## Rapport de contrôle d'installations électriques à basse et à très basse tension

RÉF. 144/2024/61242/01:4

DATE DU CONTRÔLE 05/04/2024 AGENT VISITEUR Sébastien Nicolay  
ADRESSE DU CONTRÔLE Rue des Fabriques 2 (étage 3 (à gauche en sortant de l'ascenseur)) - 4300 Waremme TYPE DE CONTRÔLE Visite de contrôle vente ancienne installation (8.4.2.)

**Croquis de position élémentaire et descriptif sommaire des tableaux**  
**Schets elektrische installatie en beschrijvende opsomming elektriciteitsborden**

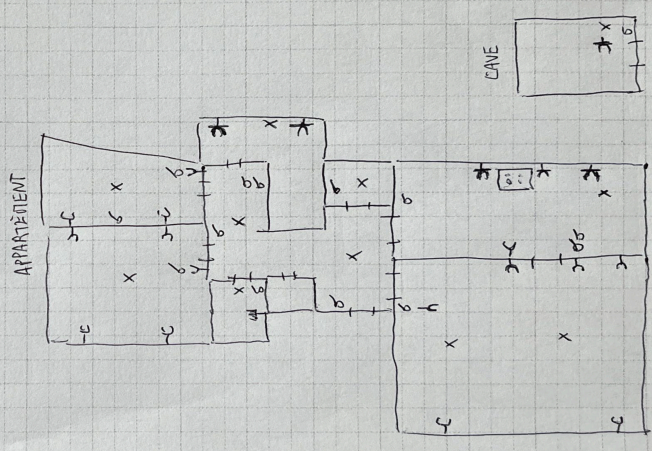
1 x disj. C16A 3KA 2P 4,5° OK  
 1 x disj. C6A 6KA 2P 1,5° OK  
 1 x disj. 2A 10A 2P 2,5° NOK  
 1 x disj. 20A 3KA 2P 3,5° NOK
